対策箇所説明図①

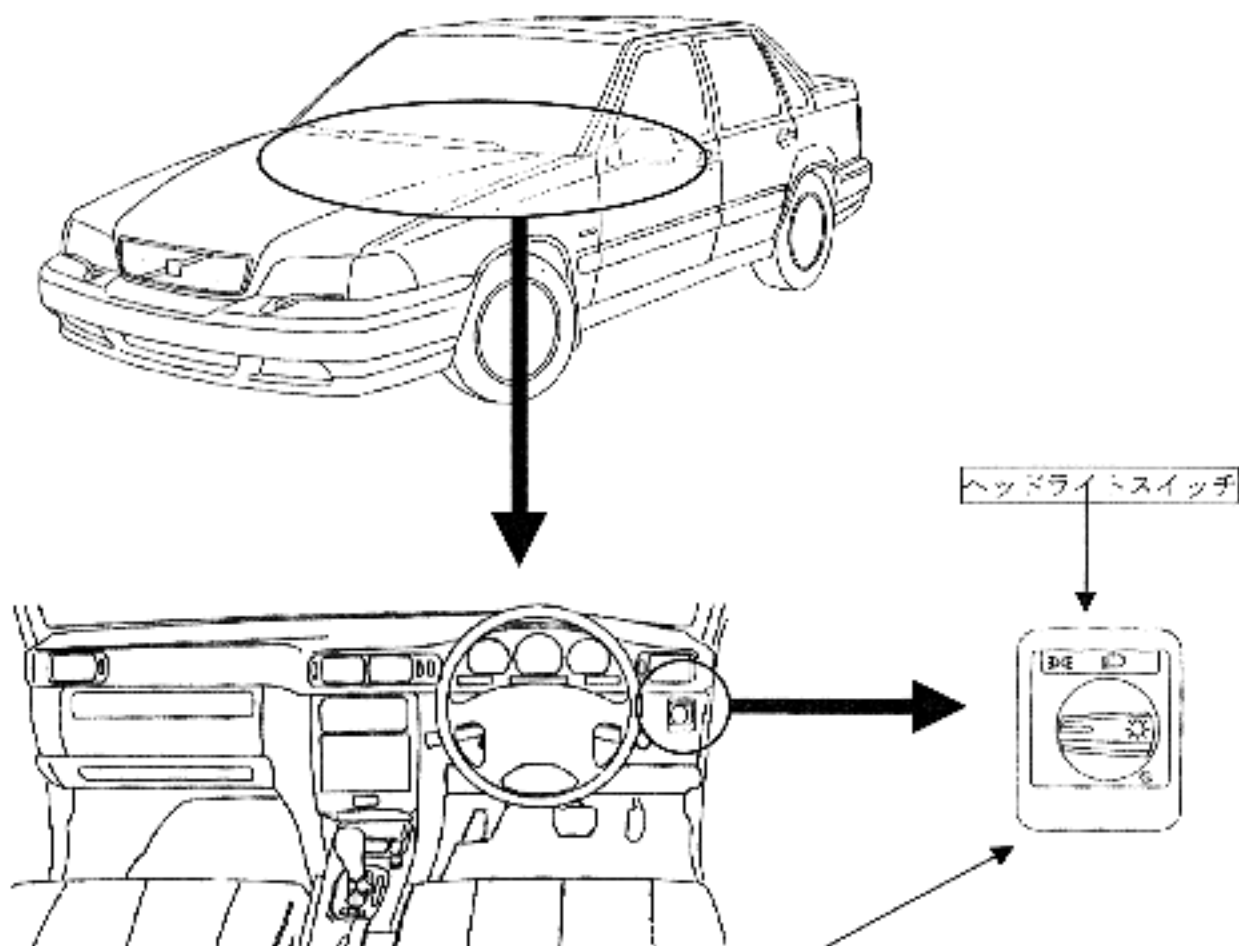
基準不適合箇所

灯火装置の前照灯スイッチの外枠に製造不良のものがあり、そのままの状態で使用を続けると、当該前照灯スイッチの外枠が破損し、最悪の場合、前照灯等が点灯しなくなる恐れがある。

改善の内容

全車両、当該前照灯スイッチを良品と交換する。

左ドアヒンジ取り付け部（Aピラー）付近に白ペイントを塗布する。
